梅列区三明学院限价商品住房·博学佳园项目

设计更改通知

设计单位： 福建一建集团有限公司 工程设计甲级证书编号：A135004919	工程名称	博学佳园		工程编号	FJYJ-设计-2018-JZ002	
	主送单位	福建一建集团有限公司		抄送单位	质监站，监理单位，施工单位	
	更改原因	☐ 原设计图纸错、漏、碰、缺的更正 ☐ 原设计计算的更正 ☒ 原构造设计的改进或完善 ☐ 其它专业设计人员要求配合更改 ☐ 建设单位要求更改 ☐ 施工单位要求更改 ☐ 地质条件与原资料有出入造成的修改 ☐ 回复审查意见 ☐ 施工条件变化		涉及专业	建筑	
注：本设计更改通知应由有关部门审查合格后方可用于施工				发文日期	2021.07

总平面图 变更后

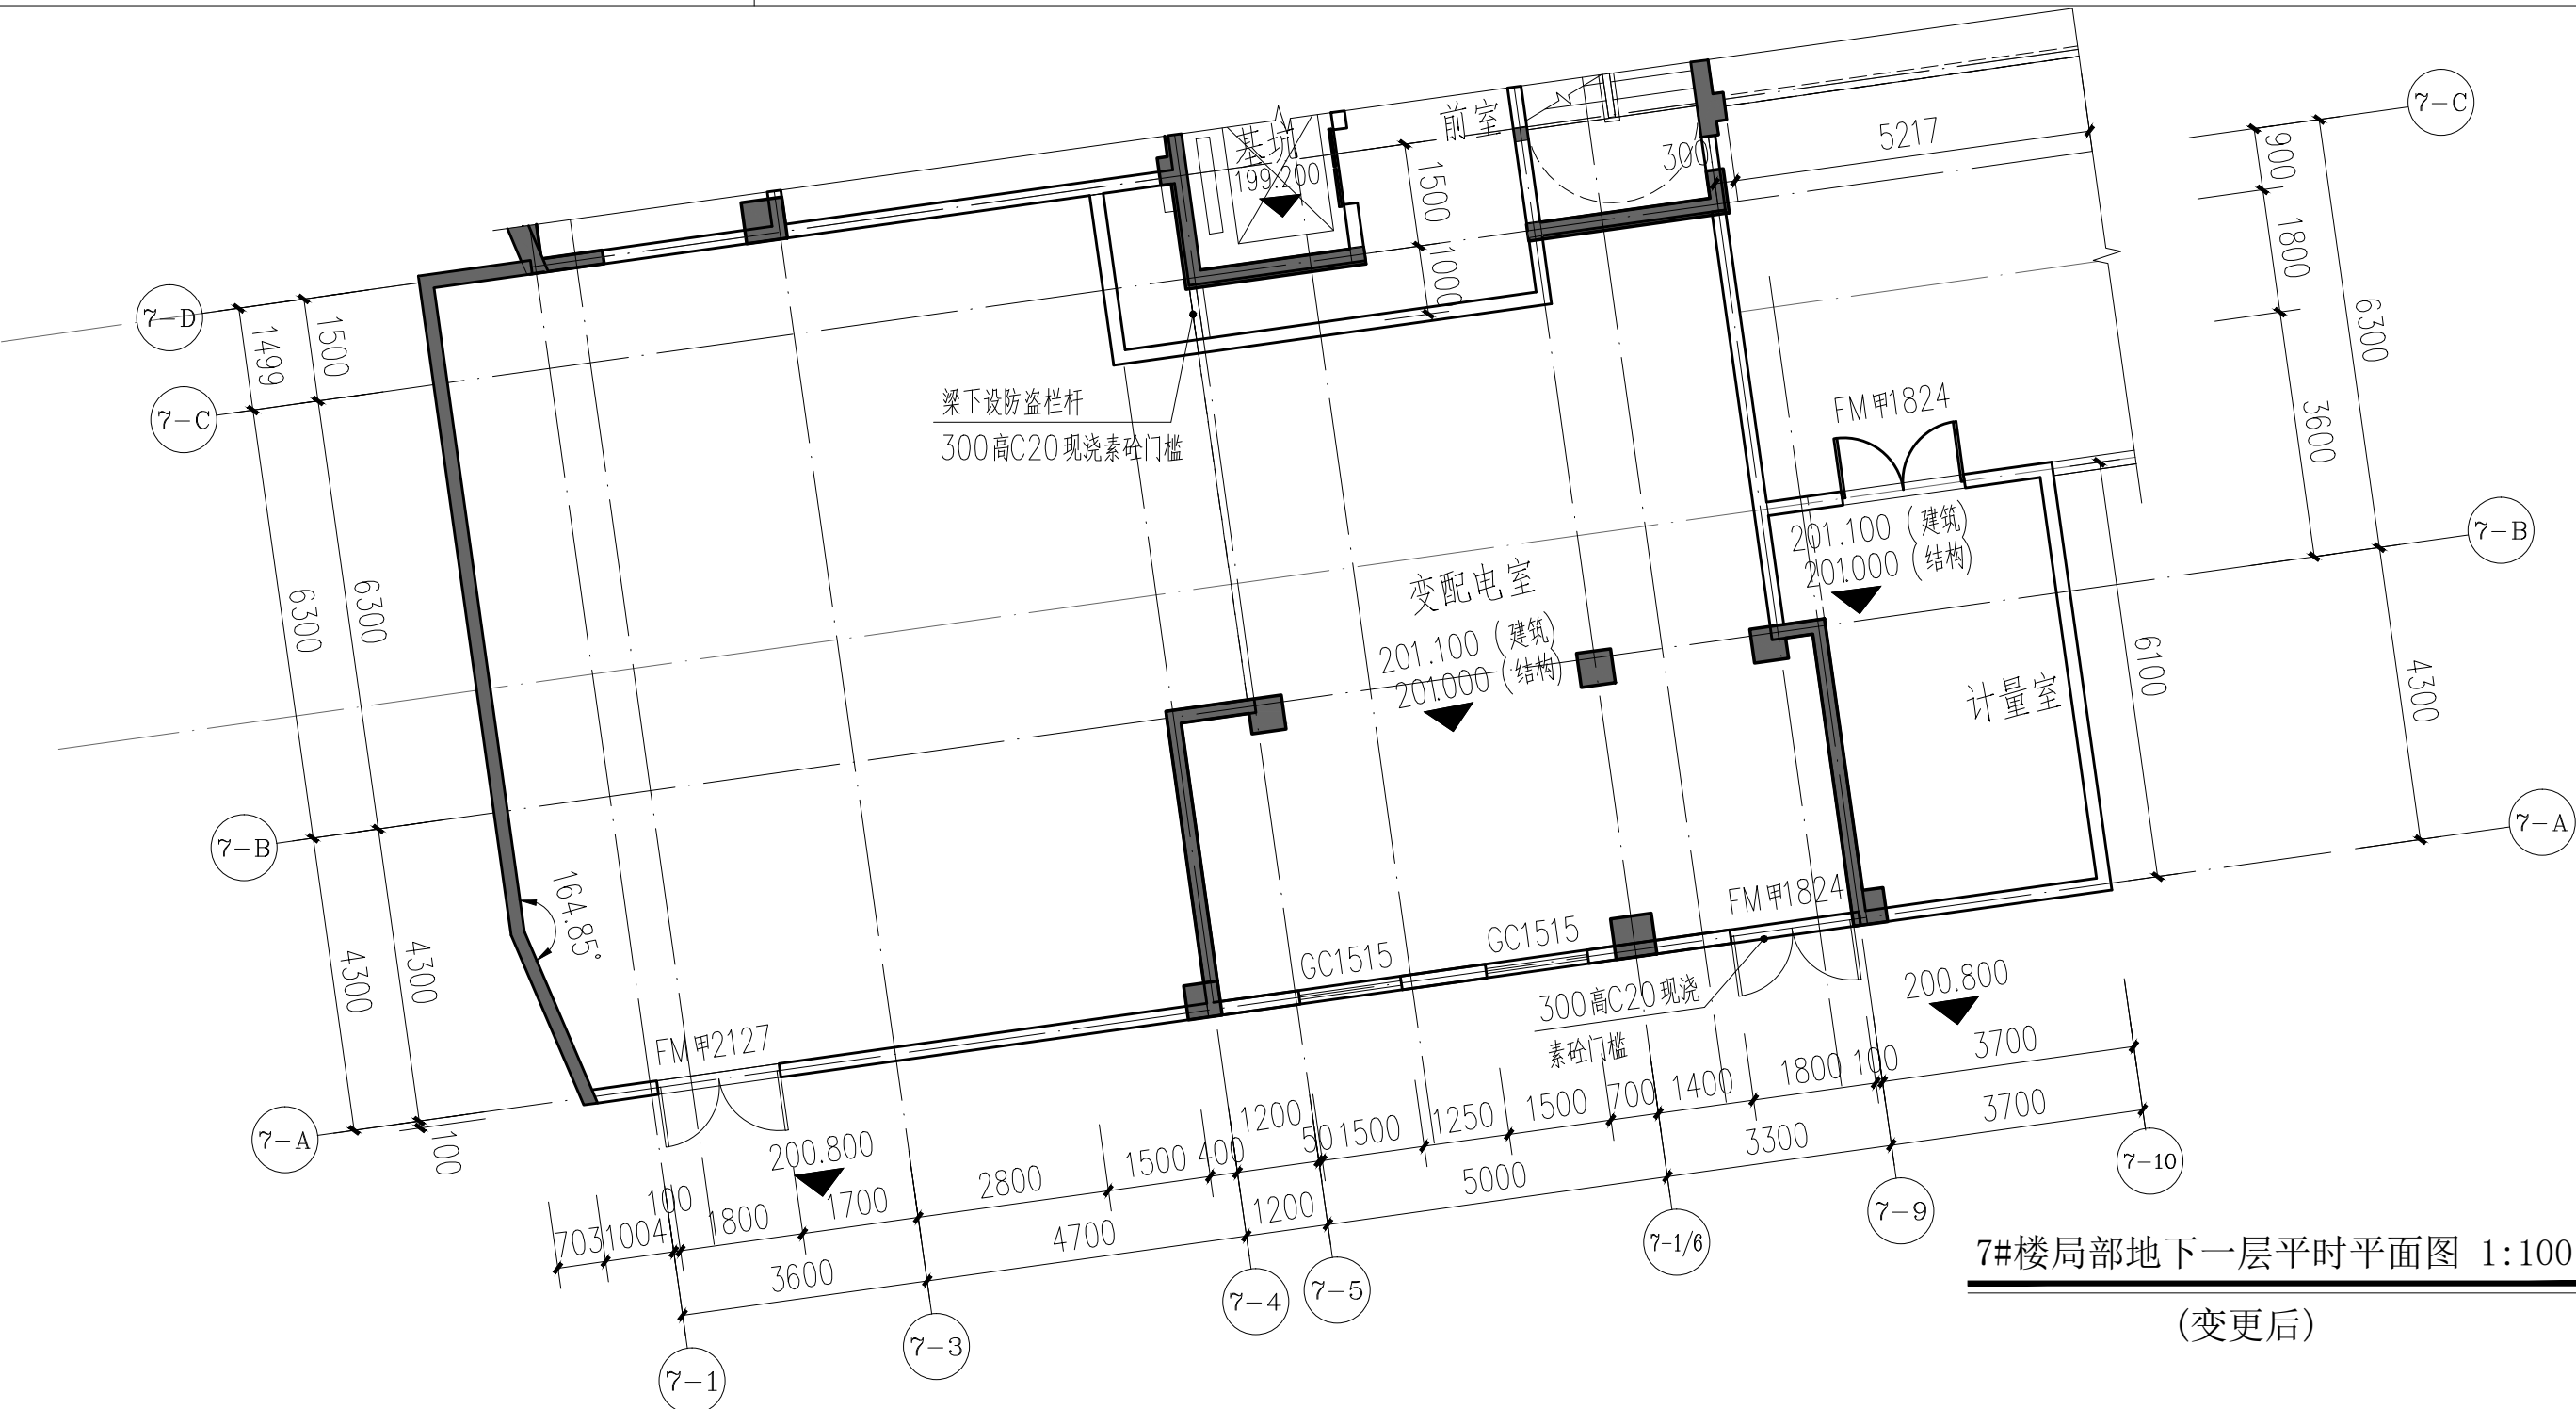
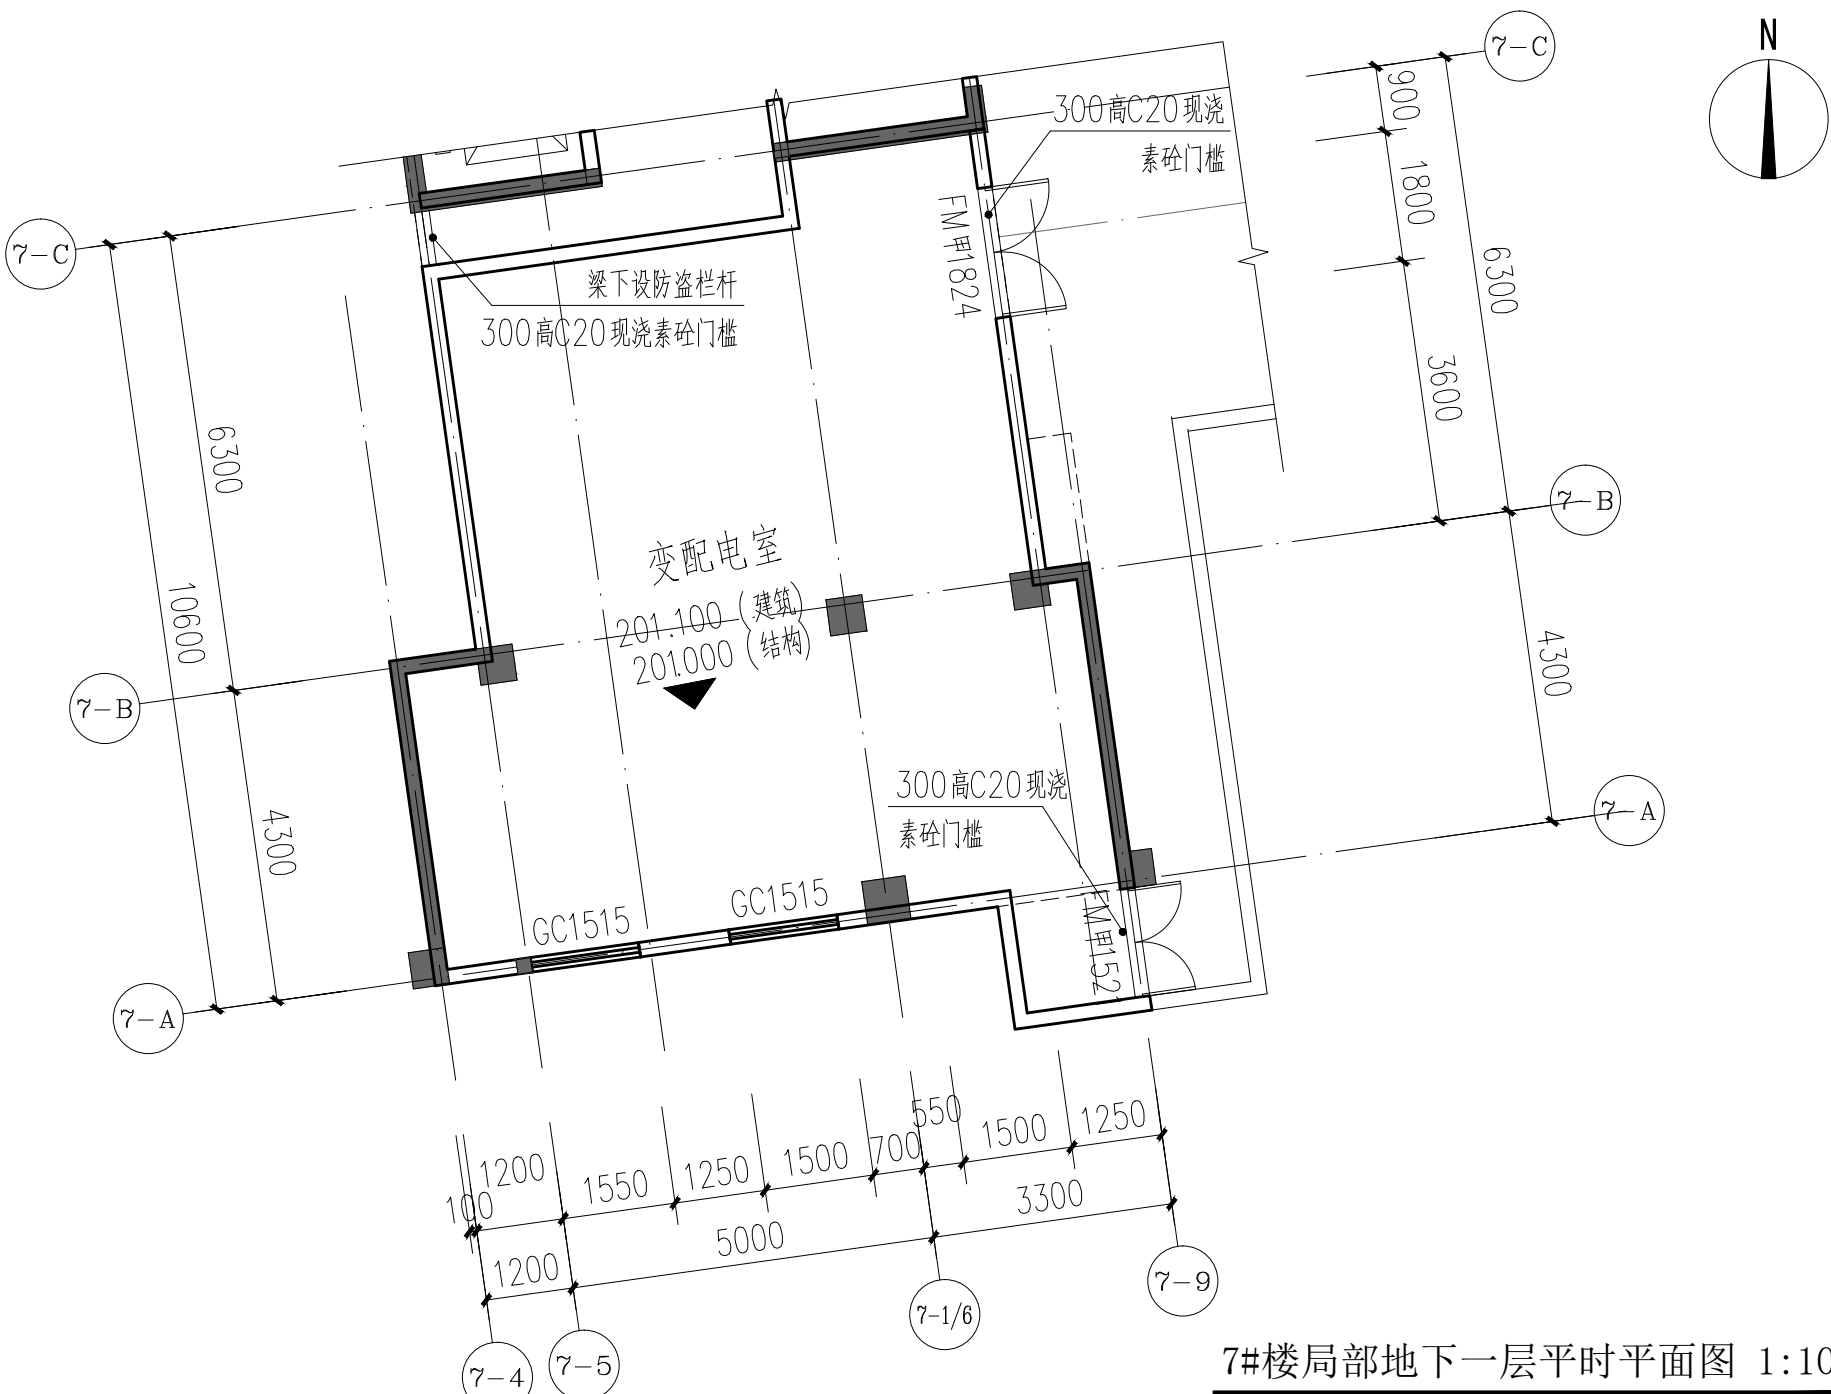
- 地下室范围线扩大。
- 地下室中的变配电室及计量室面积由86.81平方米增至为236.24平方米。
因此地下室面积由6231.85平方米增至为6381.28平方米。
- 因地下室局部下降(打斜线部分地下室顶板下降),
地上车位由122辆减少至105辆。
因此总车位由304辆减少至287辆。
